**Prostřednictvím EZAK****Věc: Světla nad Sázavou ON – rekonstrukce**

Vysvětlení/ změna/ doplnění zadávací dokumentace č. 1

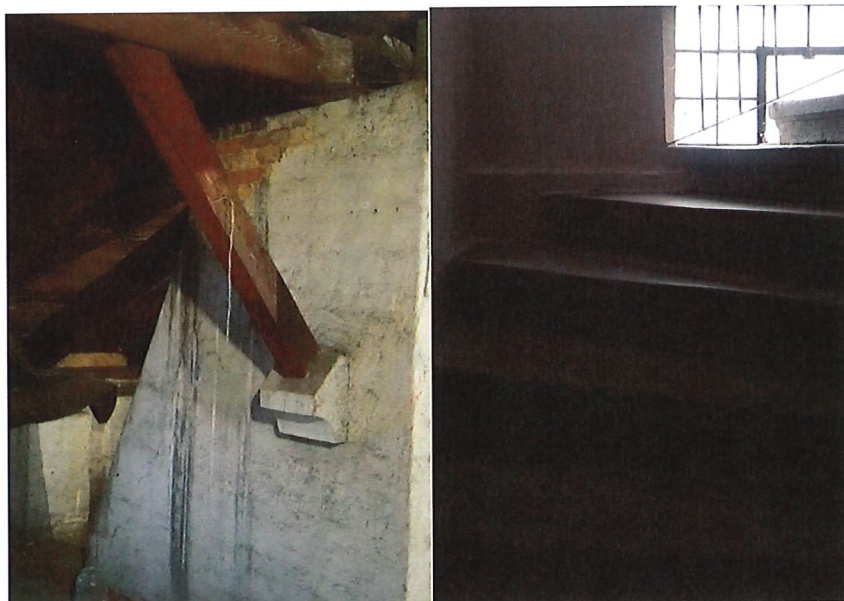
E.2. 1. položka 75 --- Kostka bude mít řezané boky a štípané hlavy nebo štípané boky a hlavy řezané ?

*Kostka bude mít řezané boky a štípané hlavy.*

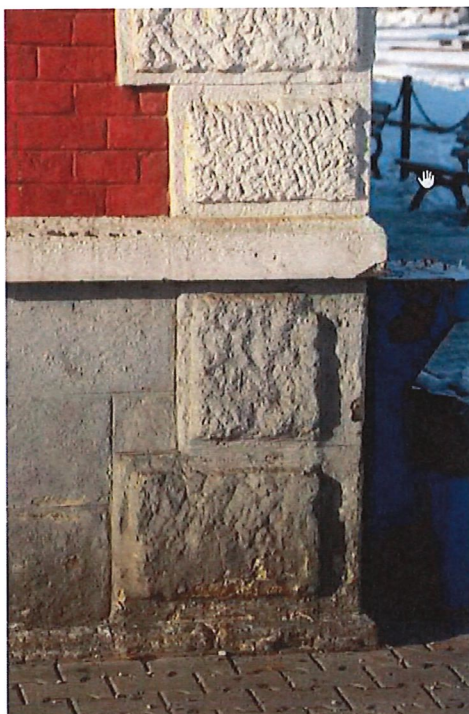
E.2. 1. položka 598 --- Prosíme o zaslání foto stávajícího stavu.

E.2. 1. položka 599 --- Prosíme o zaslání foto stávajícího stavu.

*Stávající stav viz foto.*

*Stávající stav viz foto.*

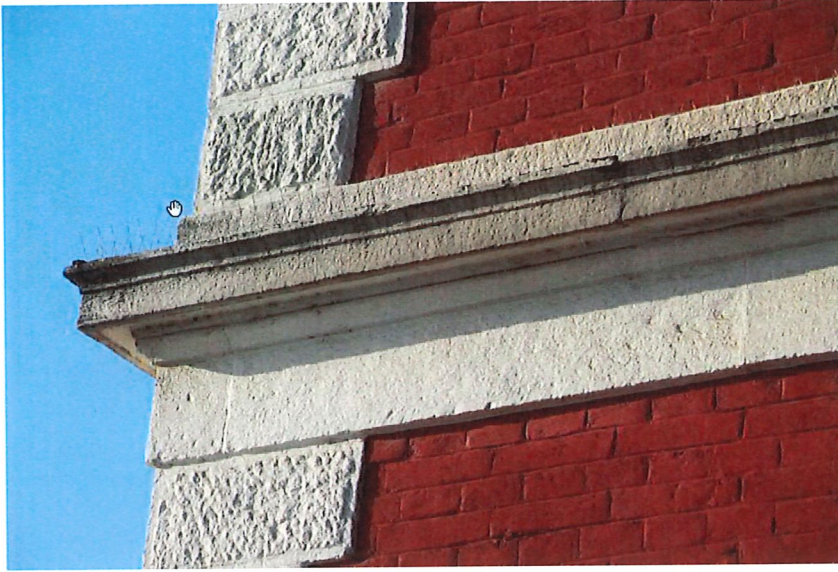
E.2. 1. položka 600 --- Prosíme o zaslání bližší info k: vyrovnávací stupeň, soklová římsa, kordonová římsa, korunní římsa (včetně rozměru a bližší specifikace, jak to má vypadat).

*Jednotlivé části jsou patrné z projektové dokumentace. Součástí položky jsou uvedeny výkazy výměr jednotlivých částí. Pro bližší specifikaci přiloženo foto jednotlivých prvků.*

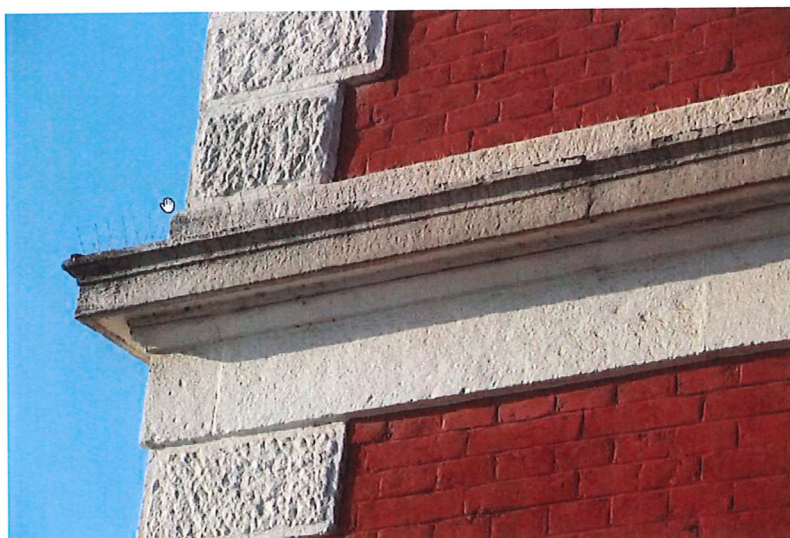
E.2. 1. položka 603 --- Prosíme o zaslání foto stávajícího stavu.

*Viz foto.*

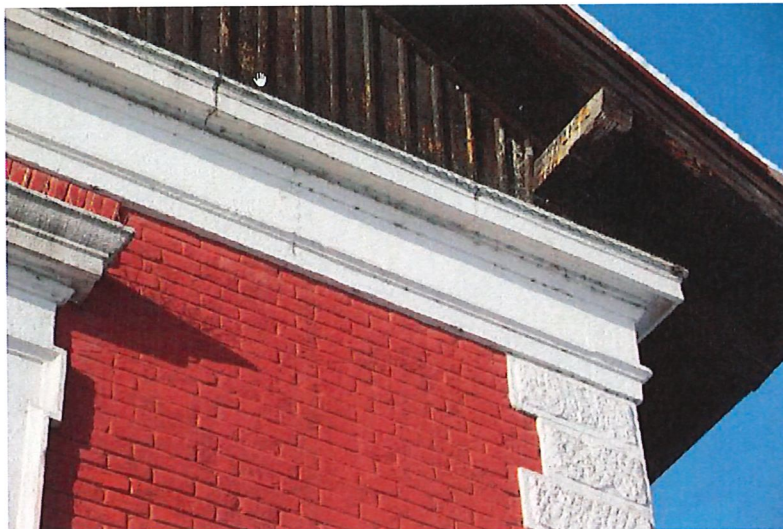
E.2. 1. položka 606 --- Prosíme o zaslání foto stávajícího stavu.

Viz foto.
